SERVICE-INFO

Förändringar i utseende hos avlänkingsrulle

532 0138 10

Bild 1: 532 0138 10 – tidigare utförande

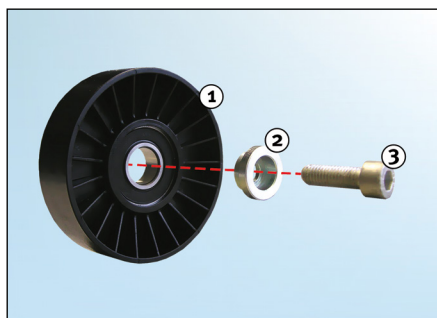
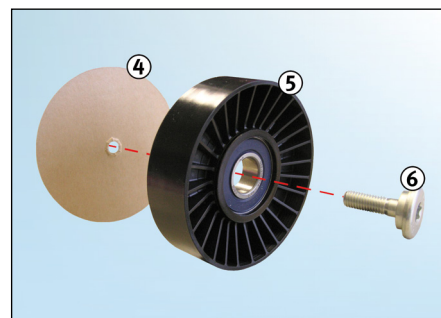
Inom ramen för löpande produktutveckling har förändringar utförts hos avlänkingsrulle med best. nr. 531 0138 10.

Denna serviceinformation visar skillnaderna i utseende hos tidigare och nyare utförande.

1. Avlänkingsrulle, tidigare utförande
2. Distansdel
3. Skruv

4. Pappbricka (fixerad med skruv – tas bort före montering)
5. Avlänkingsrulle, nytt utförande
6. Skruv (distansdelen är redan integrerad)
